BAUVORHABEN GER-GS 6+8. BA GENERALSANIERUNG SCHULZENTRUM GERETSRIED	PLANNUMMER D-15.02	INDEX	MASSTAB 1:20	DATUM 18.07.2025	GEZEICHNET MM	INDEX	DATUM	GEZ.	ÄNDERUNG
						FG	29.04.2026	MM	Freigabe durch den Bauherrn

BAUVORHABEN GER-GS 6+8. BA GENERALSANIERUNG SCHULZENTRUM GERETSRIED	PLANNUMMER D-15.03	INDEX	MASSTAB 1:20	DATUM 18.07.2025	GEZEICHNET MM	INDEX	DATUM	GEZ.	ÄNDERUNG
						FG	29.04.2026	MM	Freigabe durch den Bauherrn
PLANINHALT Z-EG 14- Lüftungsschrank									
		ALLE MASSE SIND VERANTWORTLICH ZU PRÜFEN BZW. AM BAU ZU NEHMEN. FÜR DIE RICHTIGKEIT UND EINHALTUNG DER MASSE HAFTET DER UNTERNEHMER.

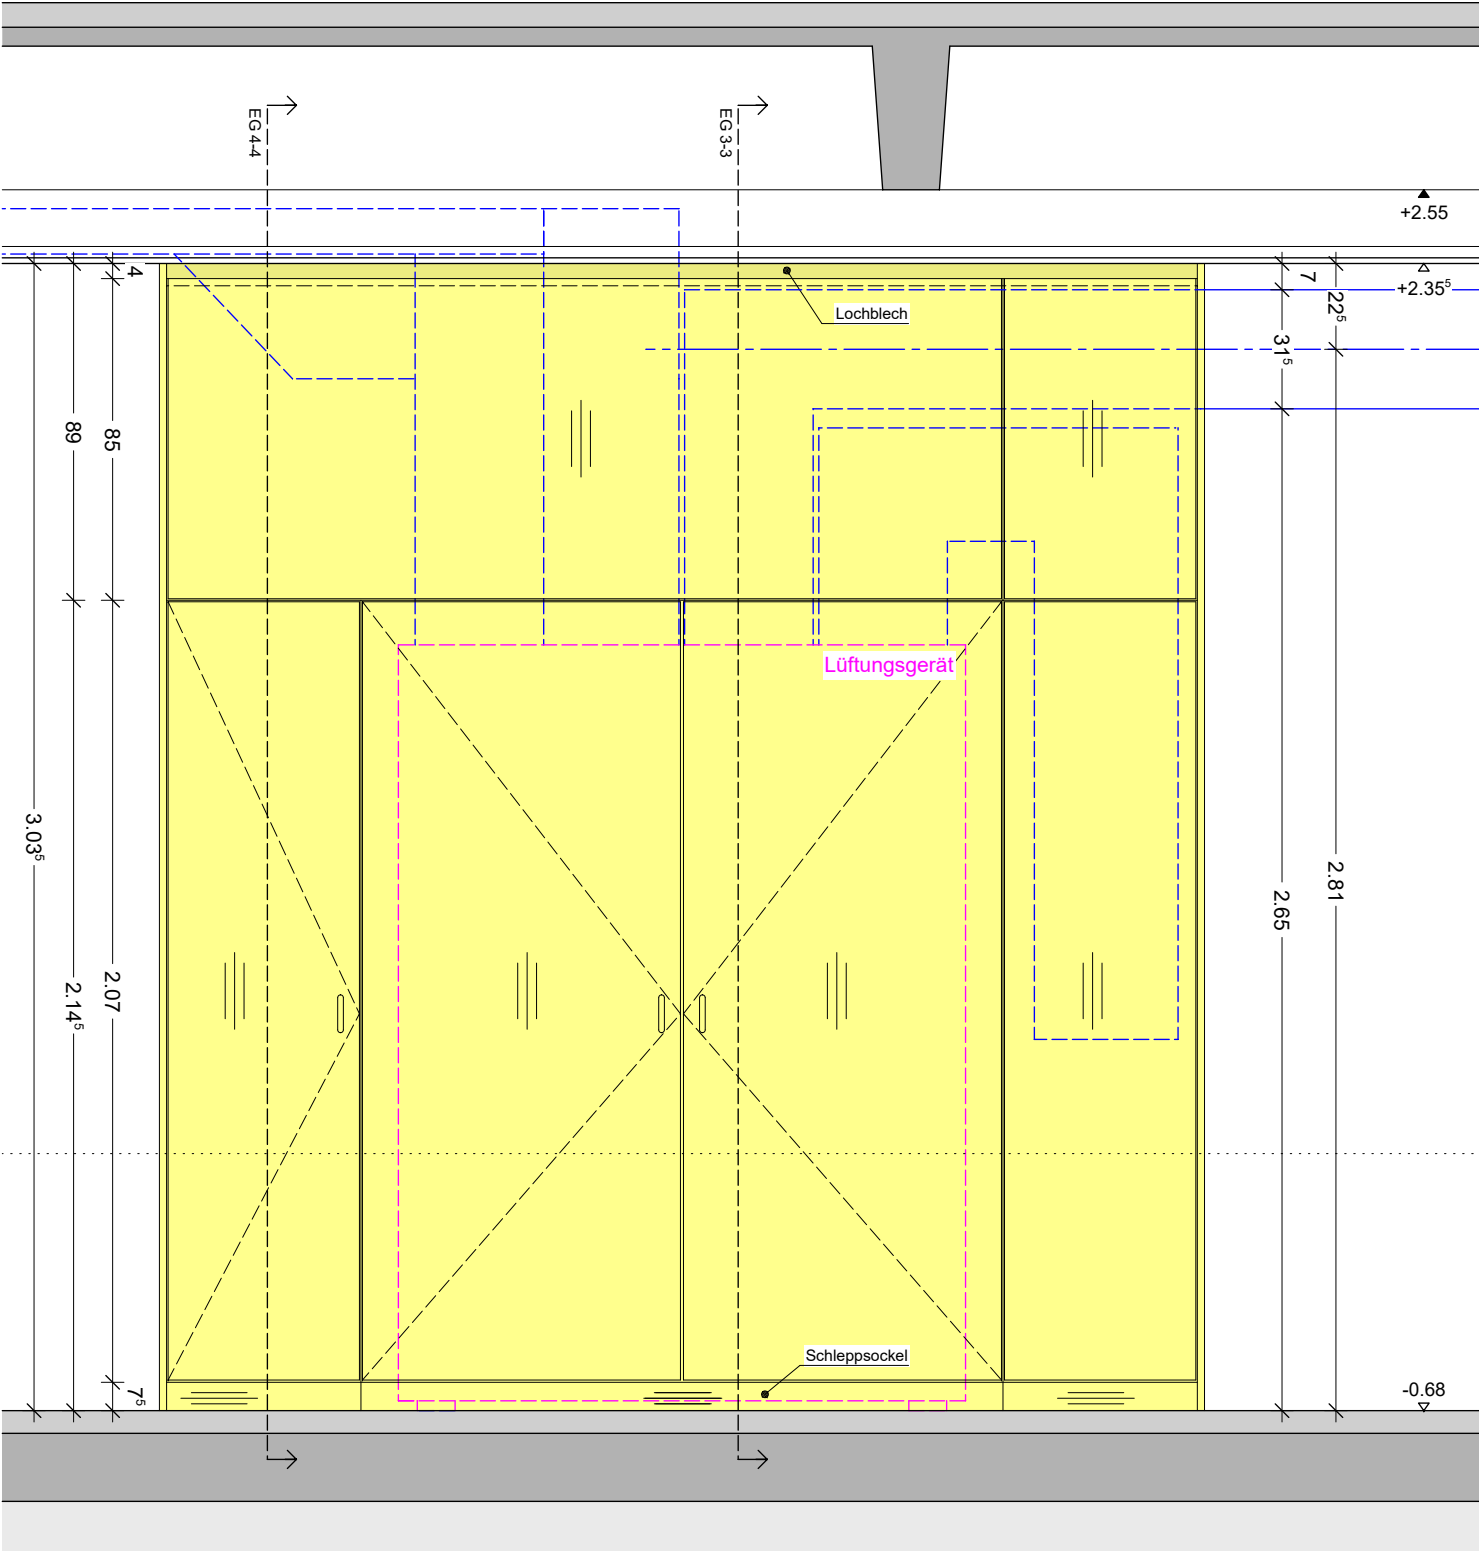
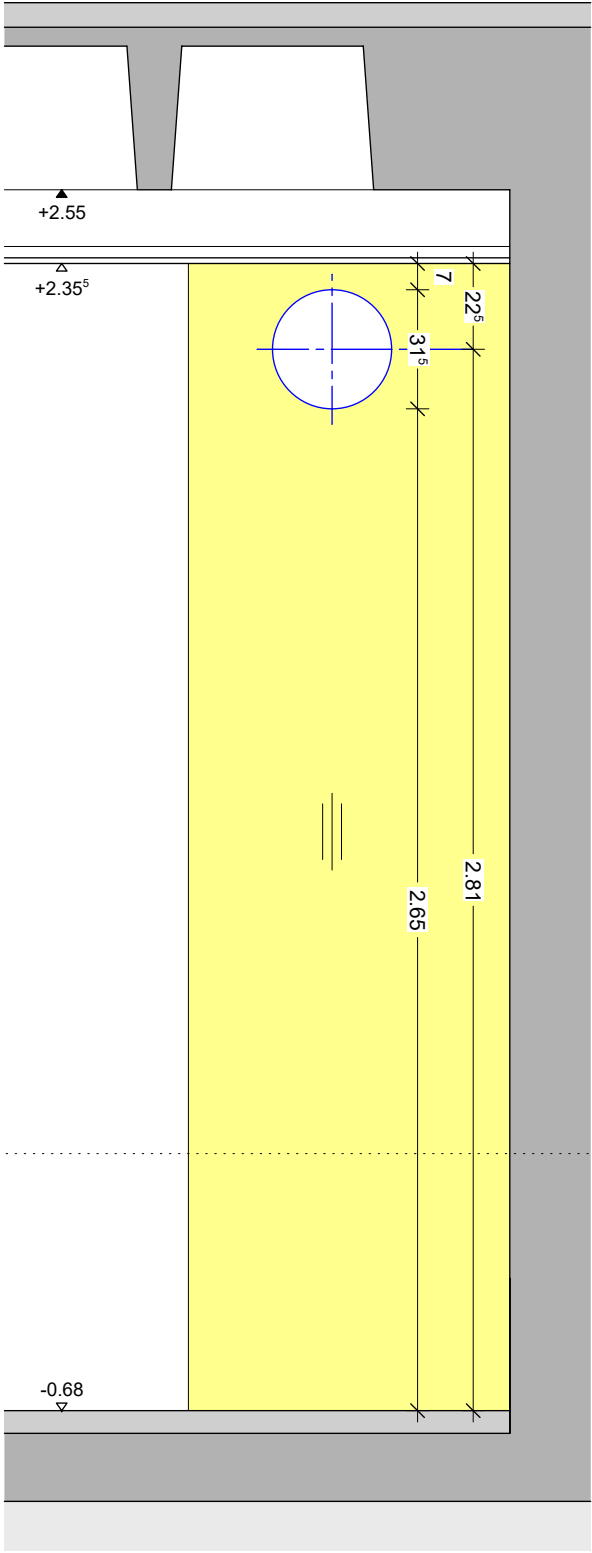
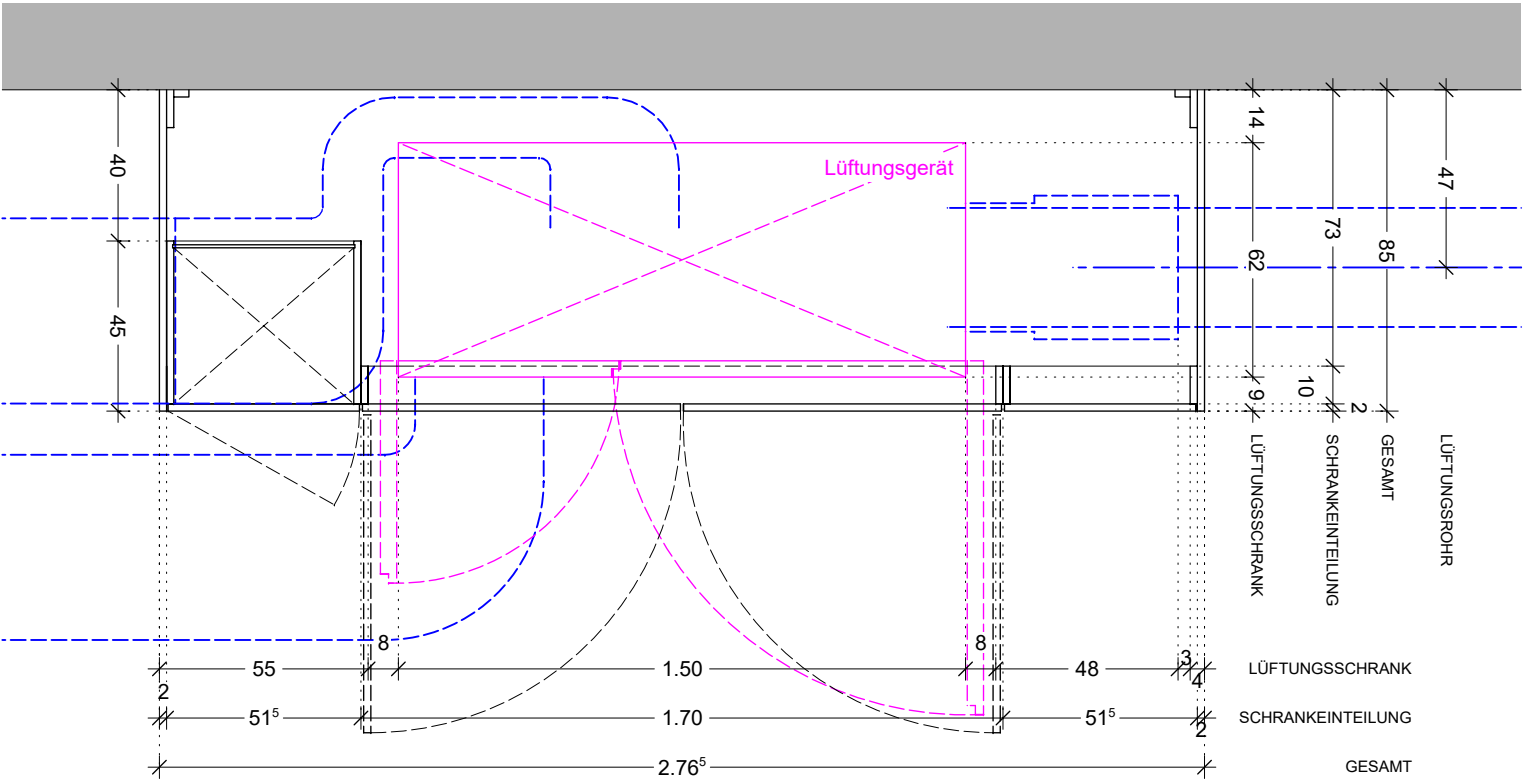
Schrank evtl. kleiner.
Vor Ort messen!
